Modulo per la presentazione delle osservazioni per i piani/programmi/progetti sottoposti a procedimenti di valutazione ambientale di competenza statale

ID: 9985 - Progetto di un impianto eolico composto da n. 22 aerogeneratori, ciascuno di potenza pari a 4,5 per complessivi 99 MW con le relative opere ed infrastrutture da realizzarsi nei Comuni di Monreale (PA) Piana degli Albanesi (PA) – Proponente: Società Nuova Energia Sicilia S.r.l.

Allegato 3 – Mappe con identificazione interferenze tra impianto eolico di Nuova Energia Sicilia S.r.l. e impianto agro-fotovoltaico di Forearth S.r.l.

Figura 1 – Strada di accesso a WTG05 e aerogeneratore WTG05 con evidenziata la sovrapposizione con le opere del progetto dell'impianto agro-fotovoltaico Forearth S.r.l.

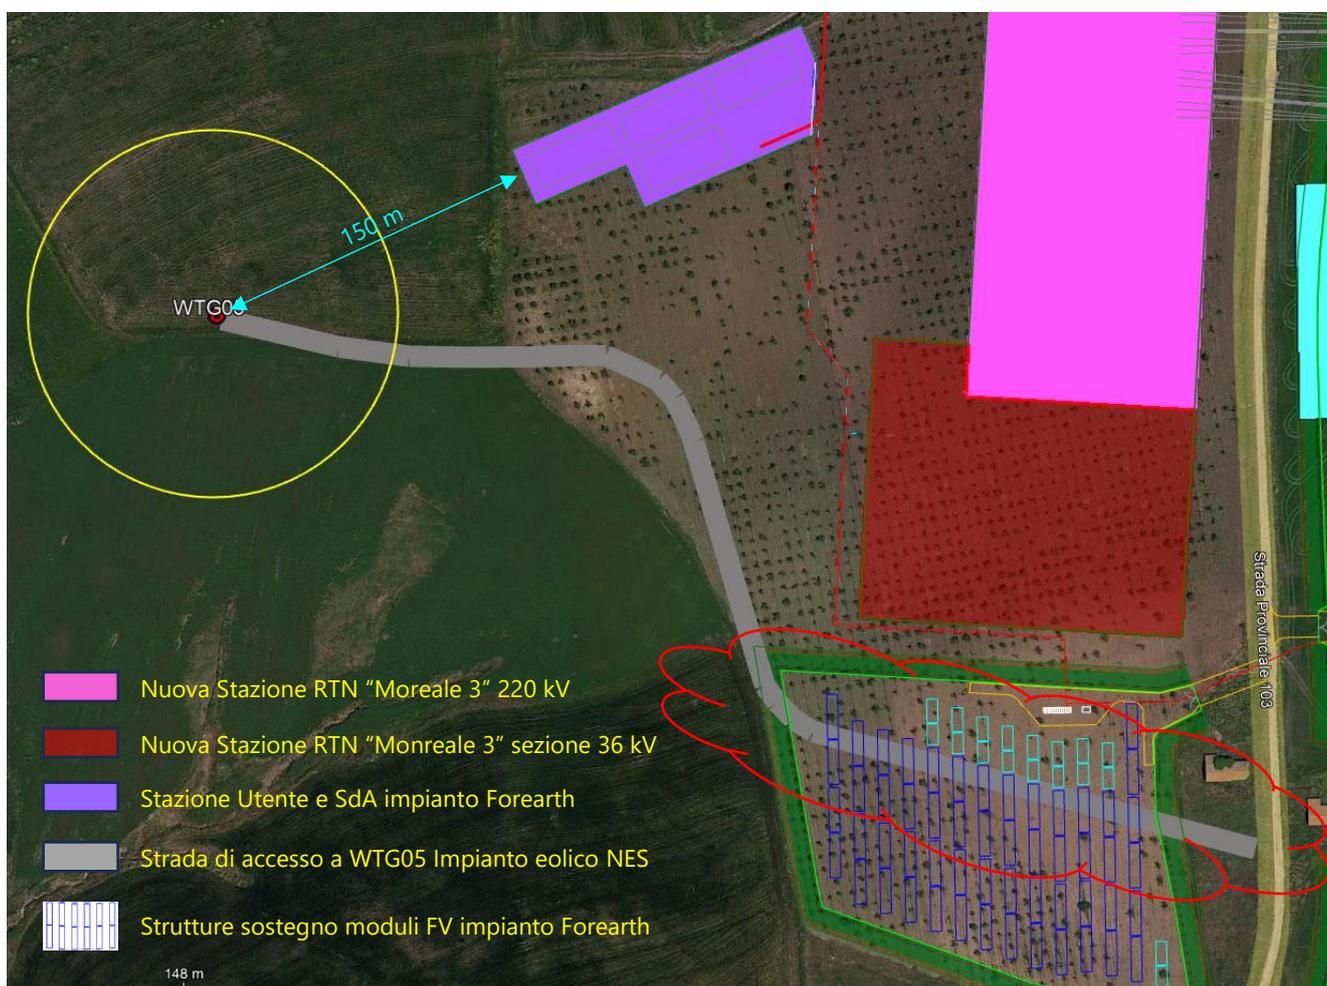
- 1) La strada di accesso all'aerogeneratore WTG05 e il percorso dei cavi interrati attraversa un'area interessata dalla realizzazione dell'impianto agro-fotovoltaico (strutture di sostegno dei moduli fotovoltaici, recinzione, cavi BT/fibra ottica/cavi solari, fascia di mitigazione). Inoltre la WTG05 troverebbe a circa 150 m di distanza dalla stazione di Utenza/sistema di accumulo della Società Forearth;

- Allontanare l'aerogeneratore WTG05 dalla stazione Utente/Sistema di accumulo di Forearth, spostandolo verso ovest di circa 60 m, per evitare che, in caso di ribaltamento dell'aerogeneratore, possa danneggiare le opere elettriche di Forearth;
- Modificare il tracciato della strada di accesso all'aerogeneratore WTG05, per evitare interferenze con l'impianto agro-fotovoltaico;
- Identificare una nuova ubicazione per la cabina utente e per il sistema di accumulo dell'impianto eolico, per evitare la sovrapposizione con l'impianto agro-fotovoltaico;
- Spostare l'aerogeneratore WTG02 più a nord, modificare il tracciato di accesso all'aerogeneratore e spostare le piazzole di montaggio/manutenzione dell'aerogeneratore per evitare sovrapposizione con l'impianto agro-fotovoltaico.

Figura 3 – Strada di accesso a WTG02 e aerogeneratore WTG02, con evidenziata la sovrapposizione con le opere del progetto dell’impianto agro-fotovoltaico Forearth S.r.l.

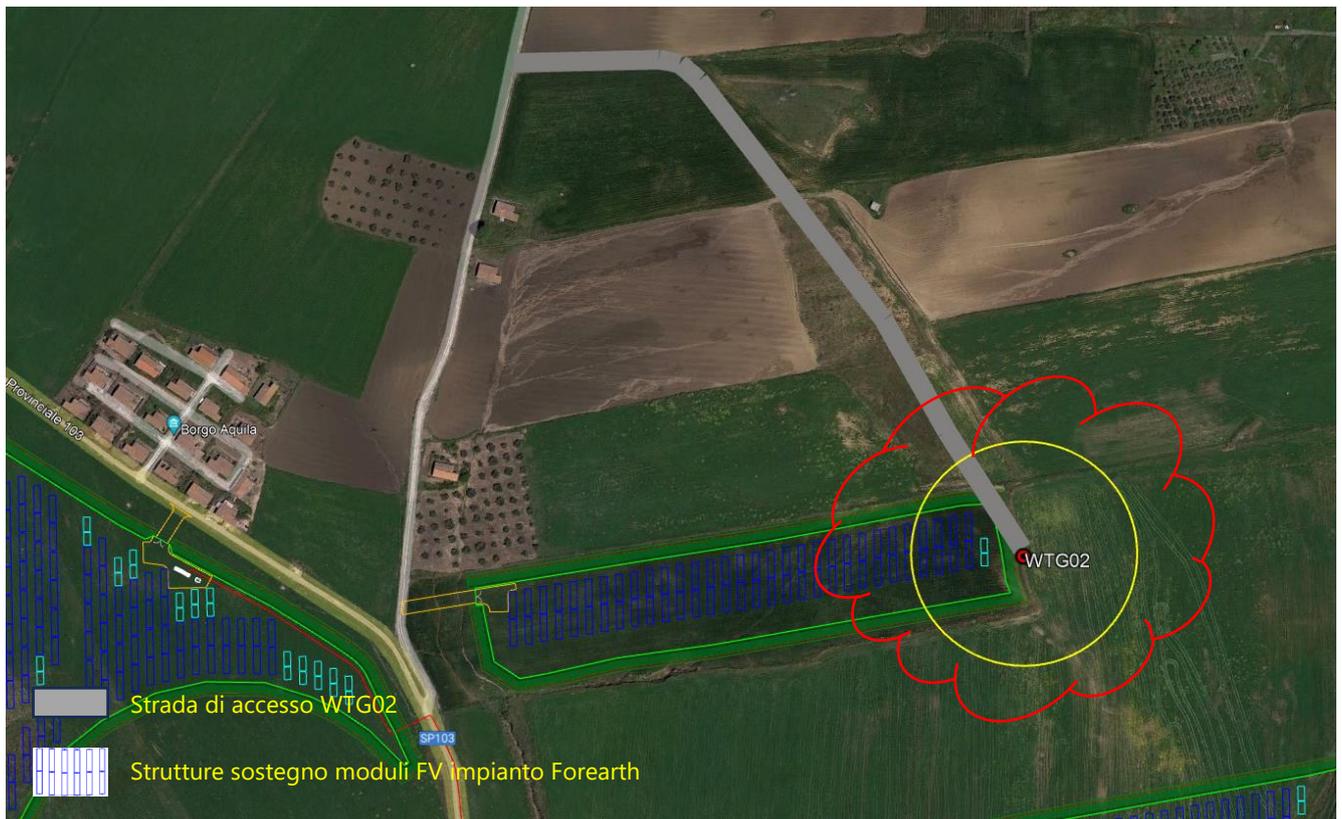
- 3) La strada di accesso e le piazzole di montaggio/manutenzione dell'aerogeneratore WTG02 interessano una porzione dell'impianto agro-fotovoltaico (strutture di sostegno dei moduli fotovoltaici, recinzione, cavi BT/fibra ottica/cavi solari, fascia di mitigazione). Inoltre le pale dell'aerogeneratore sorvolerebbero parte dell'impianto.
